San Miguel de Tucumán, 08 de Marzo de 2023

OBRA 619 – AULARIO FACULTAD DE CIENCIAS NATURALES CIRCULAR CON CONSULTA N°2

Detalle de lavabo de sanitarios

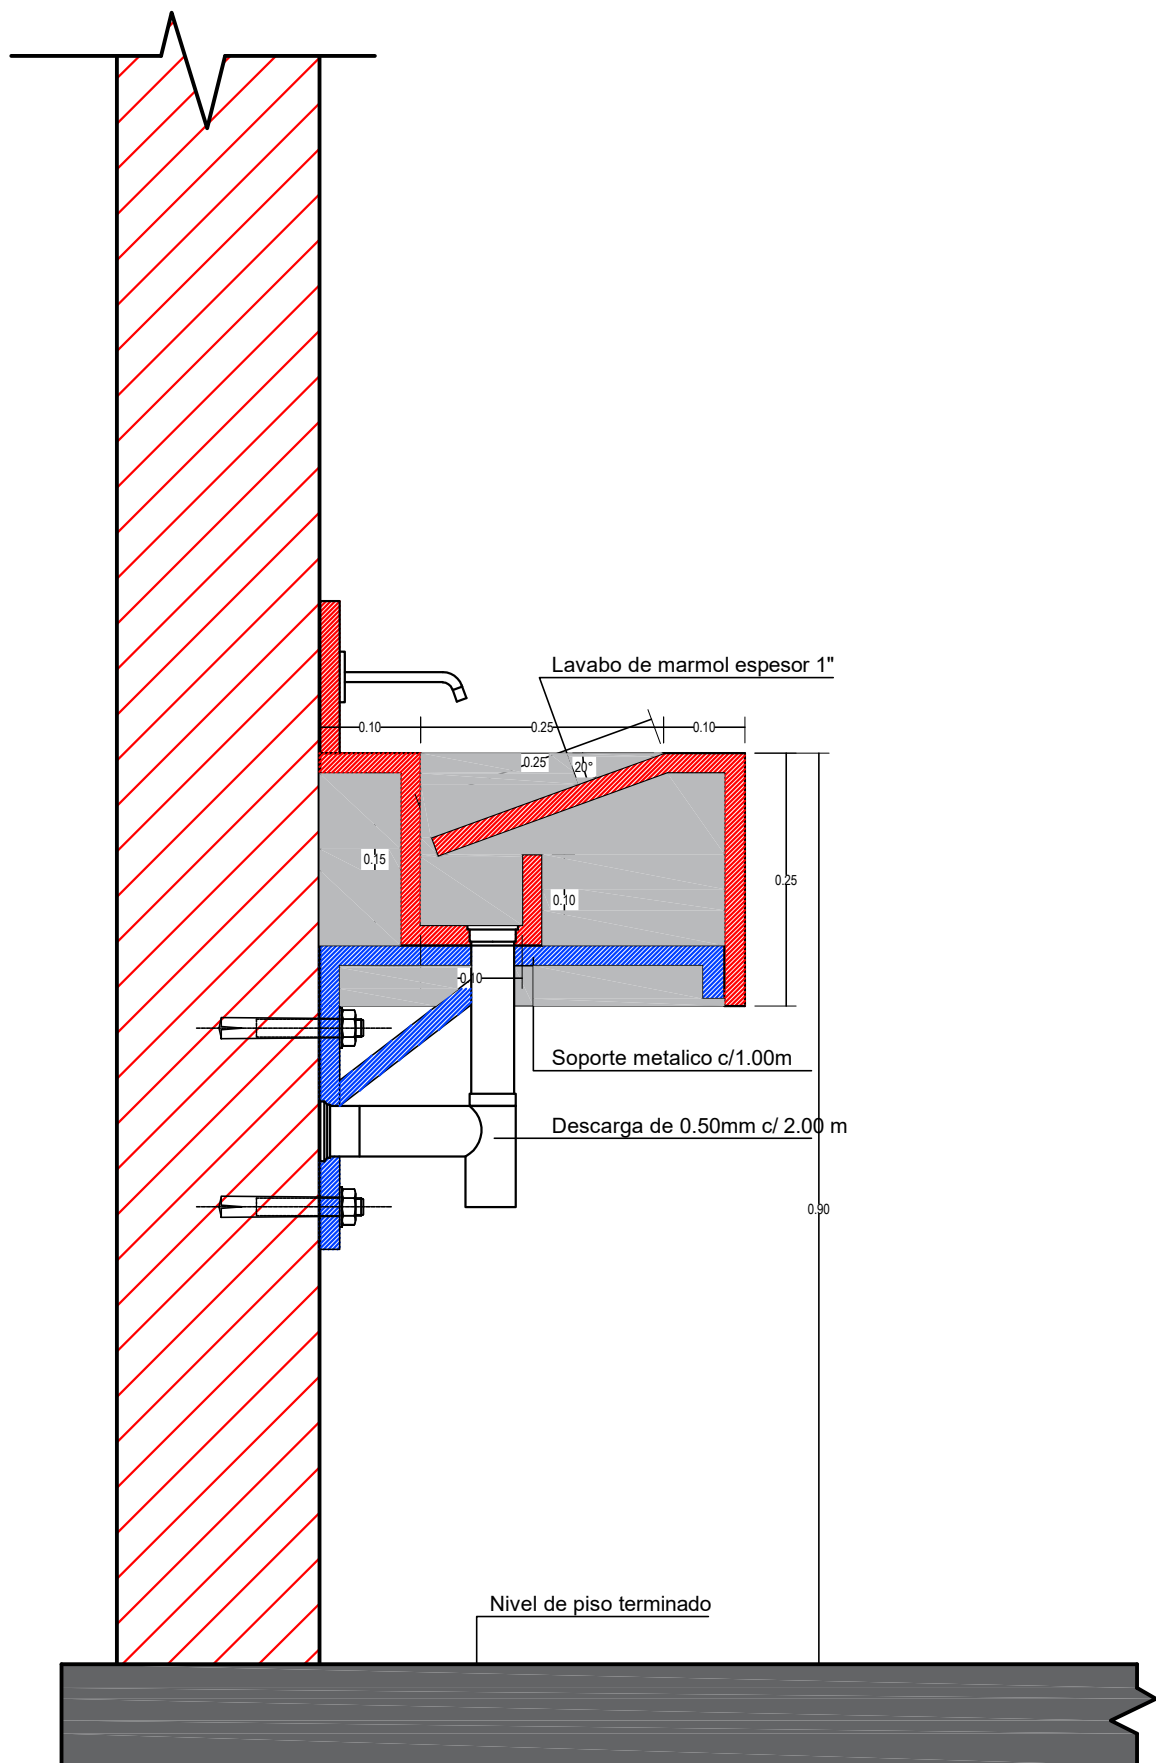
Se colocaran 2 lavabos, uno en cada sanitario según plano de detalle de adjunto

| BENITO G. A. | | | | ESTRUCTURA CUBIERTA DE ACCESO | |

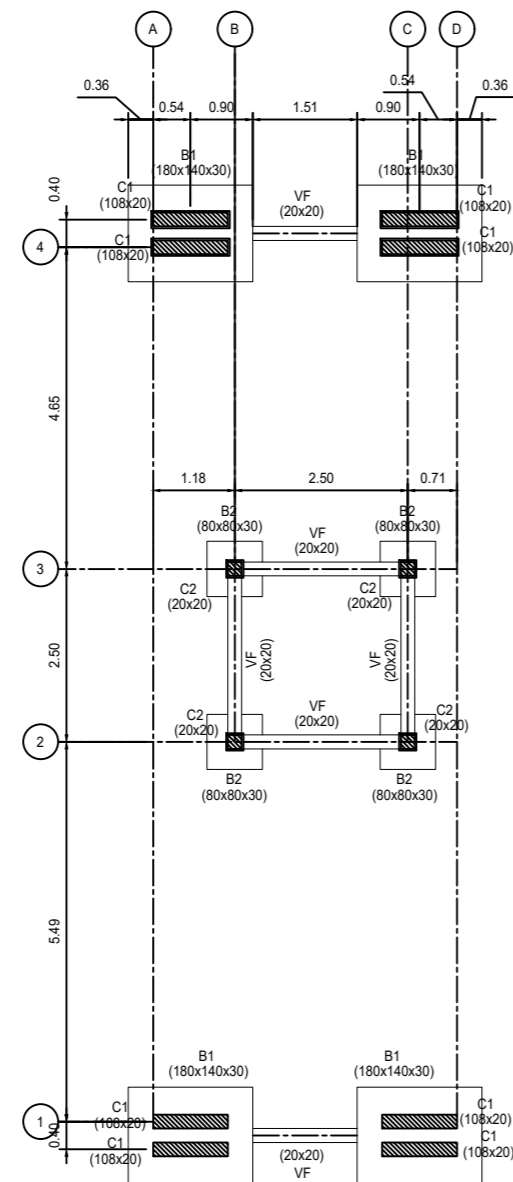
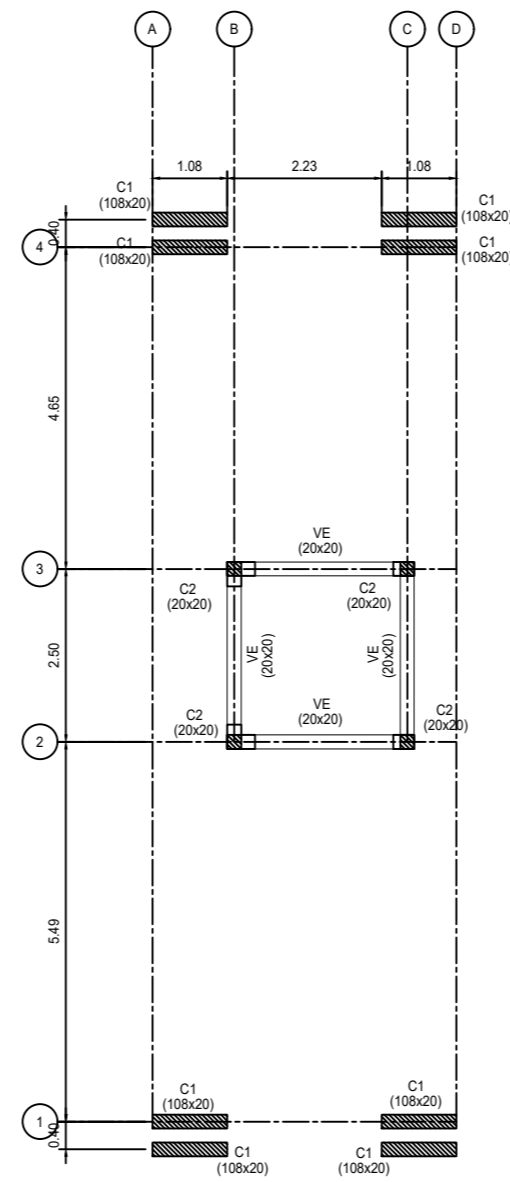
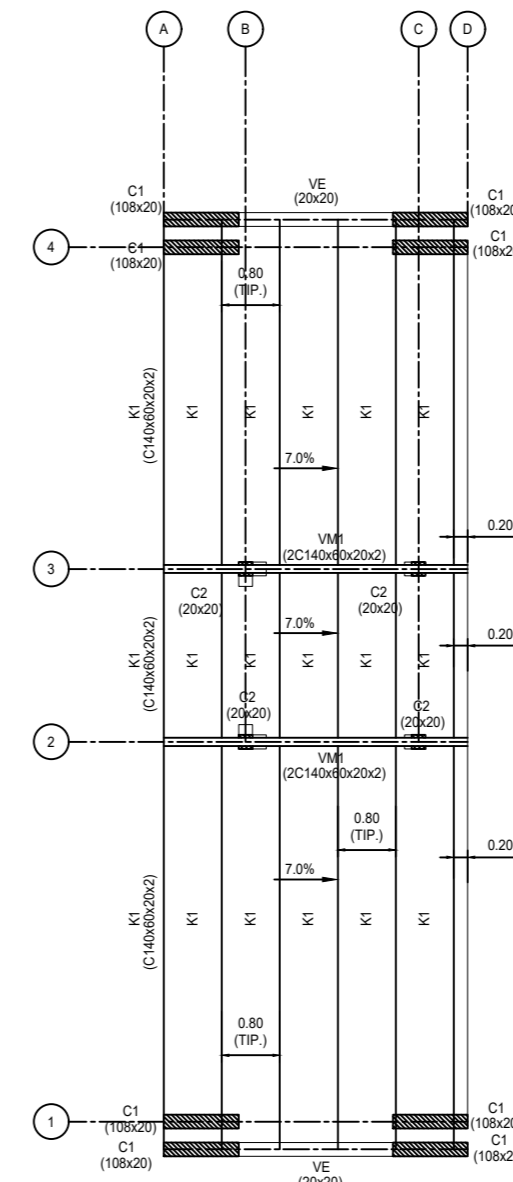
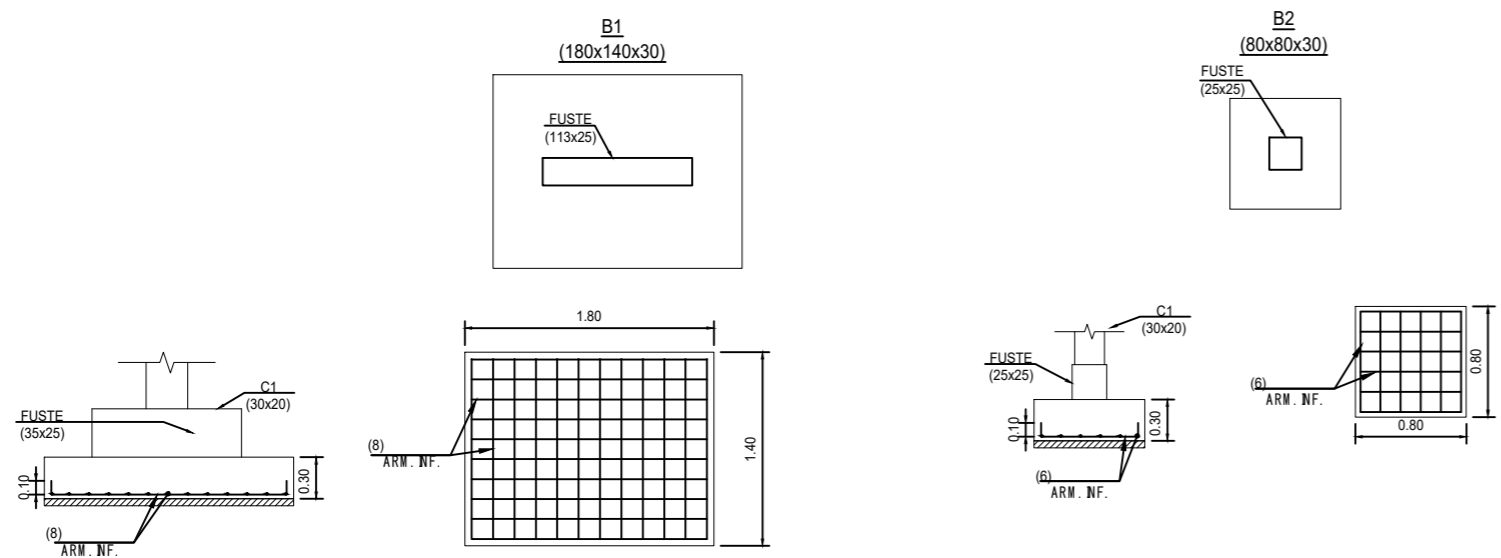
Se agrega plano de estructura de Garita y Acceso
